**Avis délibéré de la mission régionale d'autorité
environnementale sur l'opération d'aménagement "Allée
Mazorel" portée par Valrim aménagement, sur la
commune de Crest (26)**

Avis n° 2026-ARA-AP-2053-N15435

**Objet : Déclaration instruit au titre des articles L. 214-1 à L.214-6 du
code de l'environnement : Opération d'aménagement « Allée
Mazorel »**

Demande de compléments

Figure 3: Projet final superposé aux enjeux écologiques recensés sur l'aire d'étude rapprochée (source : dossier)

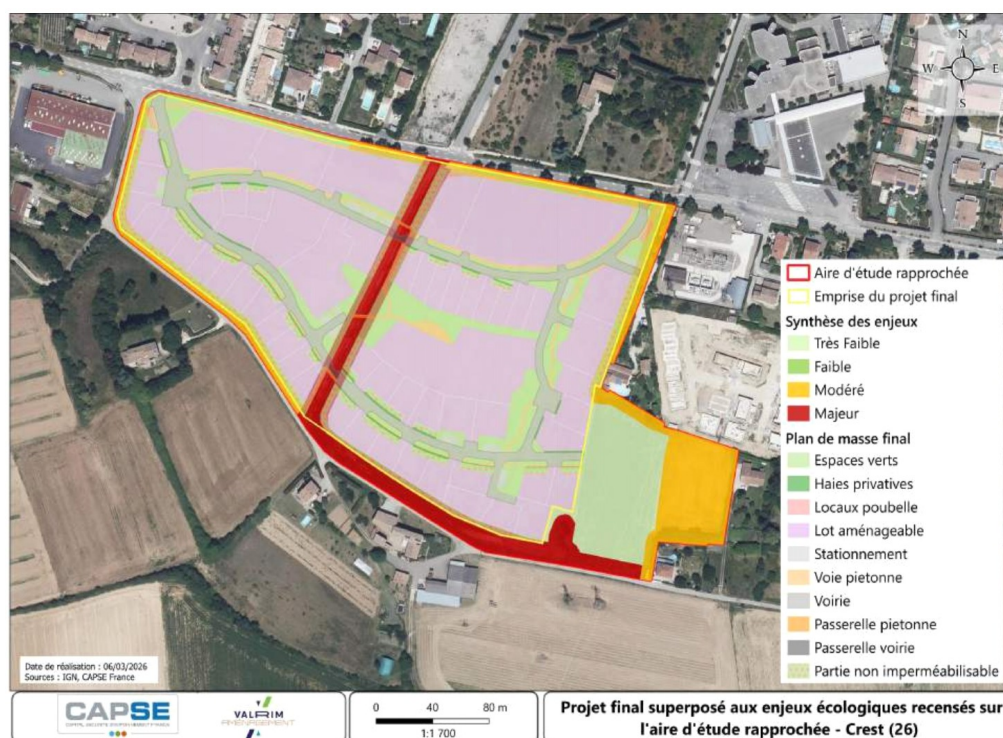
Les habitats naturels présents sont principalement des habitats ouverts banalisés, avec quelques éléments arborés isolés et des milieux aquatiques ponctuels (noue, mare). Les enjeux sont cartographiés, cf. figure 3. Une étude de délimitation des zones humides a également été réalisée, en excluant toutefois le périmètre de la cinquième opération. À l'issue des prospections, une zone humide d'une surface de 84 m² a été identifiée sur la base du critère végétal, au niveau de la mare au sud-est.

Trois mesures d'évitement sont proposées (E01 : Évitement de la noue végétalisée, E02 : Évitement de la mare et E03 : Conservation des arbres d'alignement). Ces mesures sont complétées par huit mesures de réduction (R01 : Adaptation du calendrier de travaux, R02 : Limitation des emprises de travaux, R03 : Limitation des risques de pollution en phase de chantier, R04 : Limitation de l'éclairage en phase travaux et exploitation, R06 : Gestion des poussières, R08 : Lutte contre la prolifération des espèces végétales exotiques envahissantes, R09 : Maintien des fonctionnalités de chasse pour les chiroptères, et R10 : Mise en place d'un plan de gestion des espaces verts). Le dossier ne justifie pas clairement comment la mise en œuvre de ces mesures conduit à des impacts résiduels faibles à nuls.

Concernant la zone humide, le dossier précise qu'elle sera intégralement évitée et qu'aucun effet indirect n'est à attendre sur son alimentation en eau. En phase travaux, il est indiqué qu'elle sera mise en défens. Pour autant, la zone humide n'est pas clairement identifiée sur les plans de composition du projet et n'est pas mentionnée dans le programme des travaux.

- **compléter l'inventaire de l'avifaune migratrice et la caractérisation pédologique des zones humides ;**
- **faire figurer clairement la zone humide évitée dans les documents opérationnels ;**
- **étayer davantage l'efficacité des mesures prévues permettant de garantir l'absence d'incidences résiduelles du projet ;**
- **compléter l'analyse des incidences Natura 2000 afin de garantir l'absence d'atteinte à l'état de conservation des habitats et espèces ayant justifié la désignation des sites.**

Figure 4: Plan du fossé et du bassin d'infiltration (source : dossier)

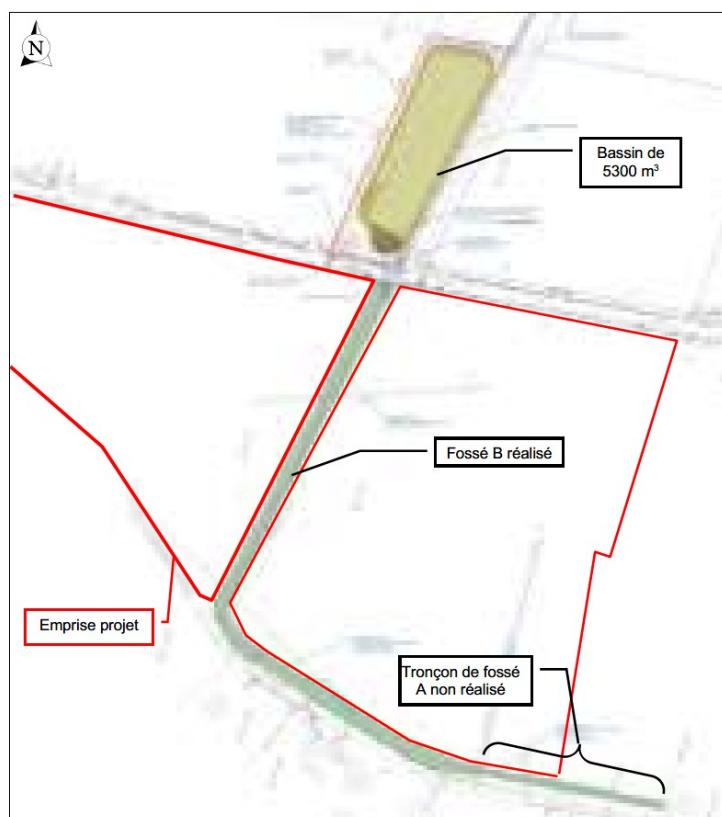
L'aménagement du site intègre des noues paysagées implantées dans les espaces communs, un massif filtrant assurant la décantation et la dépollution, un fossé existant – conservé - traversant le site du nord au sud et des ouvrages d'infiltration dimensionnés pour des pluies fréquentes et exceptionnelles. Le volume total des ouvrages est évalué à 525 m³.

Selon l'étude réalisée, pour une pluie trentennale (pluie de période de retour 30 ans, avec une probabilité annuelle de 3,33%), les ouvrages permettent de réduire fortement les débits par rapport à l'état initial et il en est de même pour une pluie centennale où la situation est améliorée par rapport au fonctionnement actuel du site. Par ailleurs, le site est traversé par un fossé enherbé orienté nord-sud, identifié comme un élément structurant du fonctionnement hydraulique local. Le projet prévoit deux traversées du fossé afin de maintenir la continuité hydraulique tout en assurant la desserte interne du projet. Les éléments de gestion des eaux pluviales sont repris dans le cahier des charges du lotissement. Pour les lots privés, le projet repose principalement sur l'infiltration à la parcelle. Les essais de perméabilité conduits concluent à un degré satisfaisant de perméabilité.

Enfin, le dossier ne précise pas si les ouvrages ont été dimensionnés en tenant compte des projets voisins, ni si le ruissellement du coteau (bassin versant de 19,4 ha), drainé par un ensemble fossé et bassin d'infiltration réalisé (en partie pour le fossé au sud-est) récemment et que le projet prévoit de compléter, a été intégré dans les modélisations.

L'Autorité environnementale recommande d'intégrer les apports du ruissellement du coteau et des projets voisins dans l'analyse hydraulique et de revoir si nécessaire le dispositif de gestion des eaux en conséquence.
